**gemeente
vaals**

Bijlage 1 bij raadsvoorstel en -besluit: zienswijzennota 'Rott 31'

Zienswijzennota Rott 31

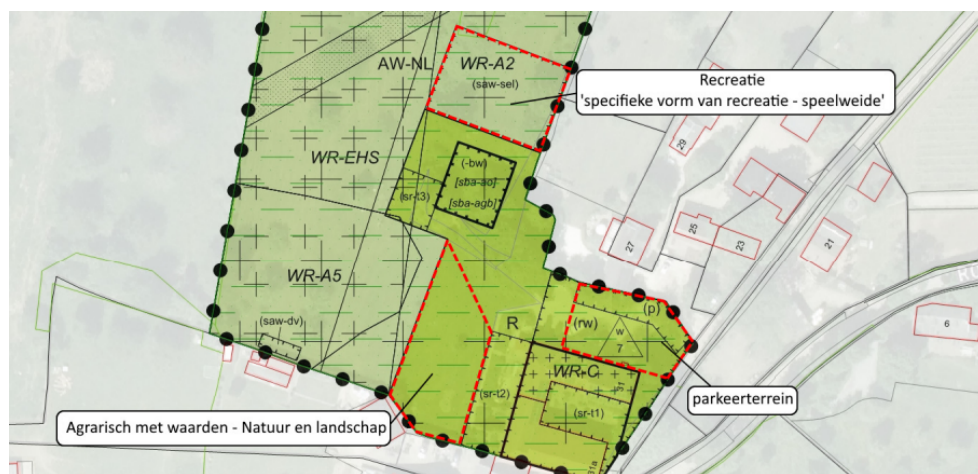
- *Het is reclamant niet duidelijk waarom de bestemming Recreatie in de voorgestelde omvang uitgebreid dient te worden, temeer omdat:*
 - *Binnen dit gebied uitsluitend de voorzieningen 1 (nieuwe schuur), 2 (wellnessgedeelte en nieuw terras bij schuur) en 3 (bestaande terrassen) gerealiseerd zullen worden, en*
 - *recreatieve voorzieningen zoals de speelweide met speeltoestellen (7), dierenweide en dierenverblijf (5 en 6¹) niet binnen het gebied met bestemming 'Recreatie', maar in het gebied 'Agrarisch met waarden – Natuur en landschap' geprojecteerd zijn.*

Het verzoek is om aan te geven voor welke andere recreatieve doeleinden de bestemming 'Recreatie' uitgebreid dient te worden (zienswijze 1).

Naar aanleiding van deze zienswijze van reclamant geldt, dat de in het ontwerp voorziene uitbreiding van de recreatieve functie in het zuid-westen van het plangebied, direct grenzend aan de bestaande terrassen (nr. 3), zal worden **aangepast**. De schuur en wellnessvoorzieningen zijn bewust op de huidige locatie gesitueerd (zie hierna) en voor opname in de recreatieve

De zienswijze is op dit punt gegrond. Concreet leidt dit tot de volgende aanpassingen:

- In het zuid-westen, direct grenzend aan de bestaande terrassen (nr. 3) wordt de functie Recreatie (ca 660 m²) zoals aangeduid in het ontwerp-plan, gewijzigd naar 'Agrarisch met waarden - natuur en landschap';
- Ter plaatse van de aanduiding 'speel- en ligplaatsen' wordt de functie 'Agrarisch met waarden - Natuur en landschap' uit het ontwerp-plan, gewijzigd naar de functie 'Recreatie'. De aanduiding 'specifieke vorm van 'Agrarisch met waarden - speel- en ligplaatsen' wordt ter verduidelijking gewijzigd naar 'specifieke vorm van recreatie - speelweide' (van ligplaatsen of ligweides is namelijk geen sprake):

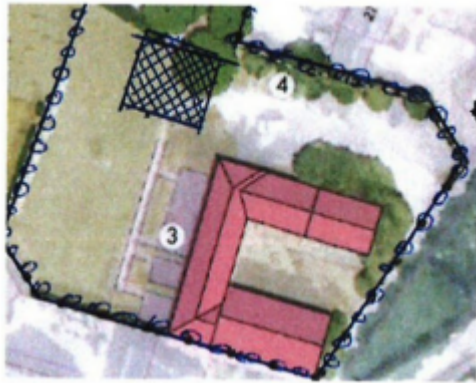
- *Reclamant stelt dat onduidelijk is hoe het gebruik als wellnessvoorziening precies wordt ingevuld. De toelichting vermeldt immers dat de wellnessvoorziening grotendeels inpandig zal worden gerealiseerd, terwijl tegelijkertijd wordt aangegeven dat de hottub en de (buiten)sauna juist buiten op het terras zullen worden geplaatst en het bedrijfsgebouw in dit kader enkel zal worden gebruikt als kleed- en doucheruimte. Reclamant leidt hieruit af dat de wellnessvoorziening vooral op het terras zal worden gerealiseerd en dat de inpandige voorzieningen hier slechts ondergeschikt aan zijn, hetgeen dus niet overeenkomt met het hierboven genoemde uitgangspunt (zienswijze 2). Verder meent reclamant dat een bouwvlak*

voor een gebouw met een oppervlakte van 200 m² en een hoogte van 10 meter, een verkapte vorm is om recreatiewoningen toe te voegen (zienswijze 3).

De vrees van reclamant dat de schuur (bedrijfsgebouw) wordt opgericht om recreatiewoningen in te realiseren, berust gelet op het voorgaande op een onjuiste lezing van de planstukken.

Uit artikel 7.1 van de planregels volgt bovendien, dat verblijfsrecreatie in recreatieverblijven uitsluitend is toegestaan ter plaatse van de aanduiding '*recreatiewoning / maximum aantal recreatiewoningen*'. Die aanduiding ligt enkel op het hoofdgebouw van Rott 31, en niet ter plaatse van het betreffende bouwvlak. Ook het gebruik als bedrijfswoning is in dit bouwvlak overigens specifiek uitgesloten (artikel 7.2.3, sub a).

Van de gestelde hoogte van 10 meter is evenmin sprake. Uit de verbeelding en de planregels volgt in onderlinge samenhang gelezen, dat goot- en bouwhoogte maximaal 4 meter mogen bedragen (artikel 7.2.2). Daarbij geldt, dat het voornemen bestaat om de nieuwe schuur als het ware in het terrein te schuiven. Daarbij zullen de oostelijke en noordelijke gevel (grotendeels) aan het zicht worden onttrokken, terwijl de westelijke en zuidelijke gevel van het nieuwe gebouw zichtbaar zijn en zich oriënteren op het dal. Door het nieuwe gebouw qua hoogte te beperken tot maximaal 4 meter en te voorzien met een groen dak wordt dit nagenoeg onzichtbaar vanuit oostelijke en noordelijke zijde vanuit de omgeving (paragraaf 2.4 motivering).
